Název a evidenční číslo Stavby: III/1257 Polánka, most ev.č.1257-3	Číslo SO/PS / / číslo Změny SO/PS: 104/1	Číslo ZBV: 3
Název stavebního objektu/provozního souboru (SO/PS): Rekonstrukce silničních propustků

Změnový list

Dílčí změna 1: demolice a výměna propustku v km 1,492

VARIANTA 3 VÝMĚNA TROUBY KOLMÁ ČELA M 1:100

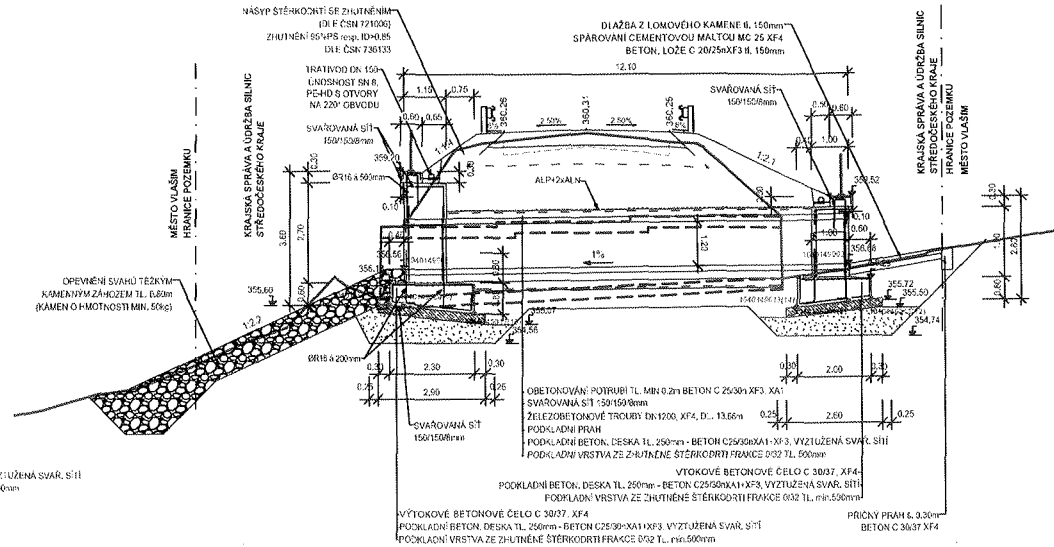
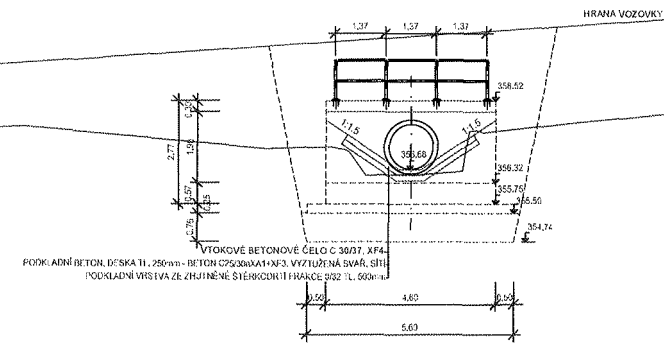
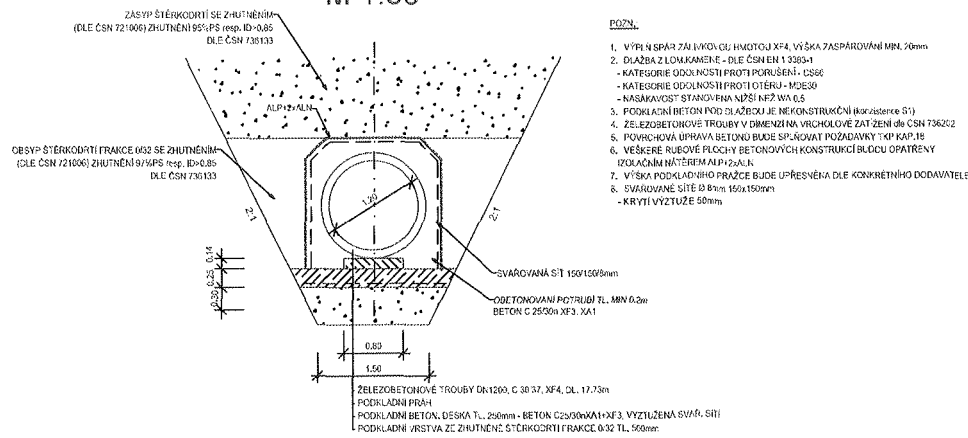
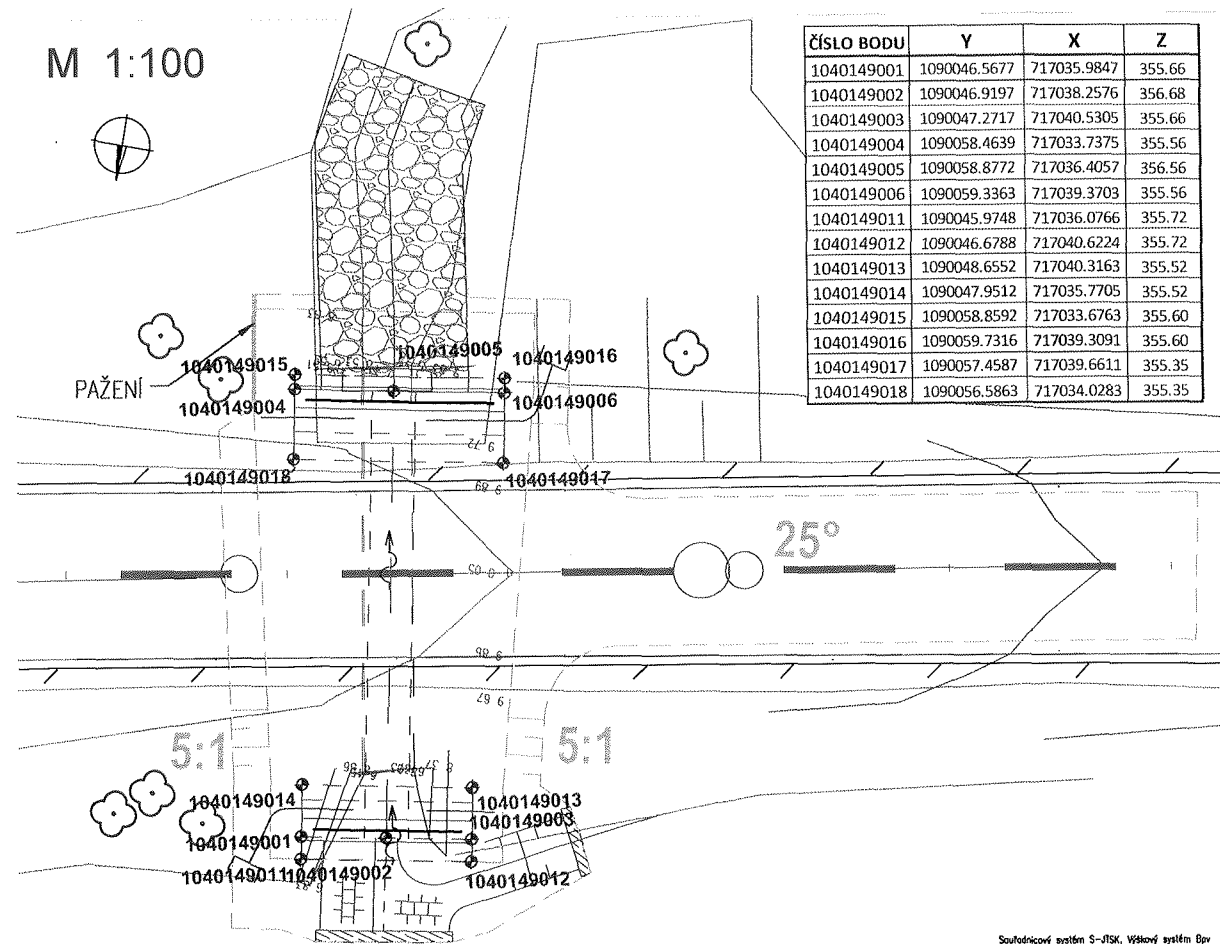
podrobné kontrole propustku v km 1,492 byl konstatován jeho havarijní stav. Po zahájení výkopových prací byly shledány desky v relativně dobrém stavu, nicméně opěry se rozpadaly. Zaznamenán byl i vzájemný posun desek do levé strany. S ohledem na stav propustku byla ze strany TDI doporučena výměna všech částí (doklad 08 - SD č.1). Varianty návrhu propustku byly projektantem zaslány v předstihu a předloženy dne 23.5.2019 na KD (doklad 09 KD č. 9), kde byl schválen finální návrh. (doklad 10 PD propustek v 1,492 km, doklad 10 a). Uvedenou skutečnost dokládá fotodokumentace (doklad 11)

Sdělení projektanta č. 5

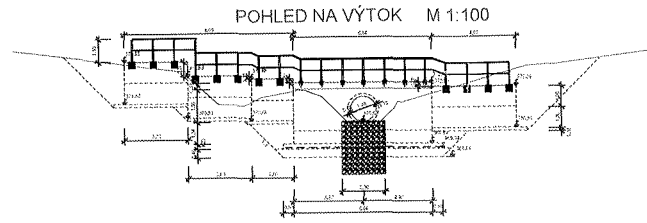
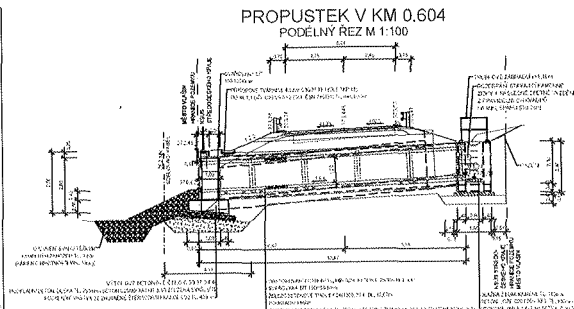
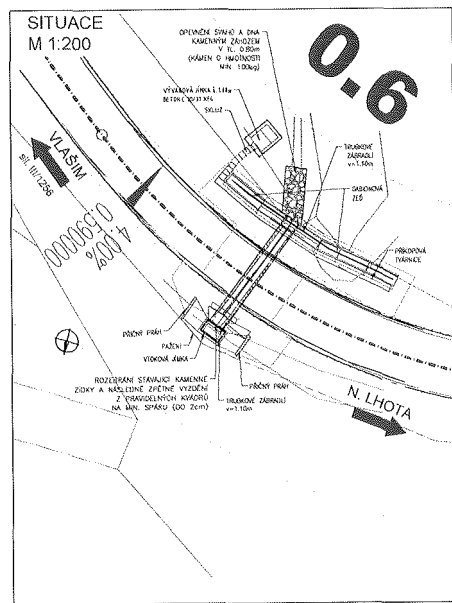
- a) k propustku km 0,604 - nahrazení žlabu z příkopových tvárníc vsakovacím trativodem s děrovaným drenážním potrubím DN 150**
- b) k propustku km 1,021 – zdůvodnění výměny stávajících železobetonových stropních desek**

Add a) Projektant nemá námitek proti odvodnění srážkové vody z vozovky a ze silničního svahu drenážním trativodem s potrubím DN 150, který bude proveden nad římsou žel. bet. čela na výtokové straně propustku v km 0,604. Trativod bude pokračovat za temenem opěrné gabionové zdi na obě strany od čela propustku a bude vyústěn do kamenného pohození, který bude zřízen za oběma konci gabionových zdí. Trativod bude vyložen separační a filtrační geotextilií (boční stěny a dno) a výplňové kamenivo trativodu fr. 8/32 bude dosypáno na úroveň svahu násypu. Gabionová zeď je tzv. měkkou konstrukcí, a proto by byl žlab z příkopových tvárníc náchylný k popraskání. Příkopový žlab je také náročnější na údržbu než drenážní systém.

Add b) Návrh rekonstruovat stávající železobetonovou stropní desku na vtokové části propustku v délce 3,75m x šířce 1,60m byl proveden na základě zjištěných skutečností po odhalení propustku. Po odstranění stávající vozovky nad propustkem v km 1,021 byl zjištěn havarijní stav tří betonových stropních desek. Byl nalezen otvor mezi deskami, odhalená a zkorodovaná betonářská nosná výztuž. Z těchto důvodů bylo navrženo stávající desky odstranit a nahradit je jednou železobetonovou monolitickou stropní deskou tl. 0,250m navrženou na světlost propustku 1m a na zatížení návrhovou nápravou TNV.

Zpracoval RDS:	Stavba:	Číslo zadání:
TUBES	III/1257 POLÁNKA, MOST ev.č.1257-3	TU-18023-03
Objekt:	SO 104 - REKONSTRUKCE SILNIČNÍCH PROPUSTKŮ	Datum:
Hana POLÁKOVÁ, DIS.		09/2018
Navrhl/vypracoval:	Příloha:	Mřížkov: 1:20, 1:50, 1:100
	PROPUSTEK V KM 1,021	Stupeň: RDS
		Číslo přílohy: X.

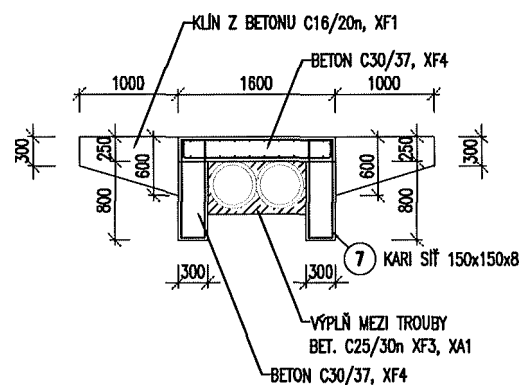
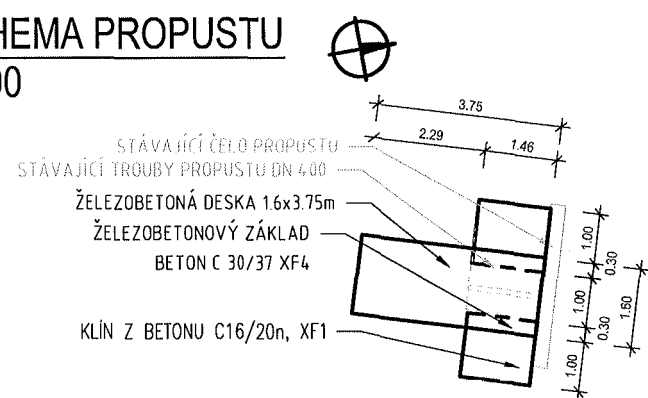
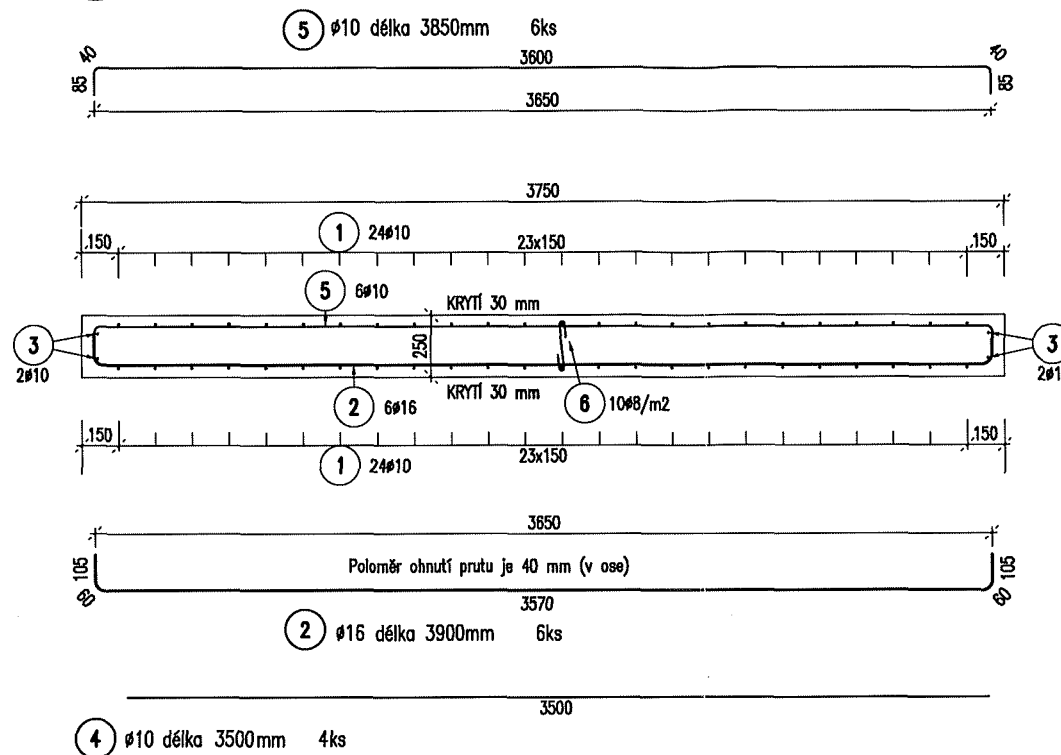
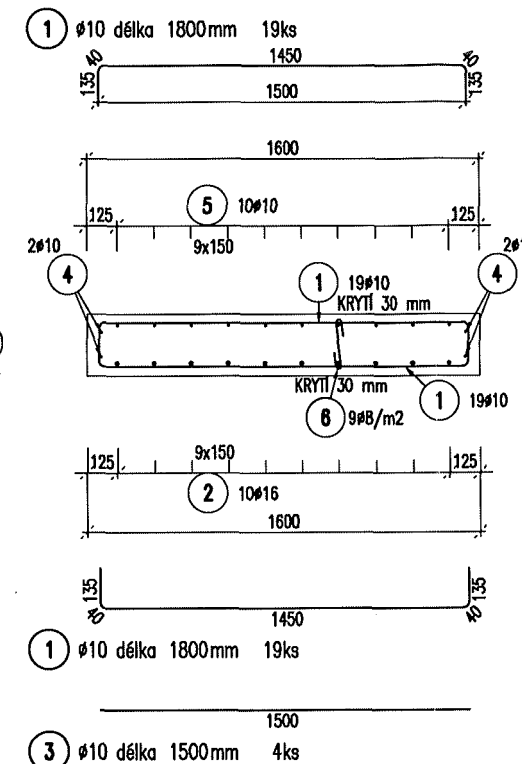
Dílčí změna 3: výměna stávajících stropních desek propustku v km 1,021

podrobné kontrole propustku v km 1,021 byl konstatován havarijní stav 3 kusů žb stropní desky na vtokové části. Byl nalezen otvor mezi deskami, odhalená a zkorodovaná betonářská výztuž. Z těchto důvodů bylo navrženo stávající desky odstranit a nahradit je jednou žb monolitickou stropní deskou tl. 0,250 m navrženou na světlost propustku 1 m a na zatížení návrhovou nápravou TNV. S ohledem na tyto skutečnosti bylo ze strany projektanta RDS navržena tato výměna (doklad 12). Projektant zaslal PD nového propustu (doklad 15) a její provedení je patrné z fotodokumentace (doklad 16)
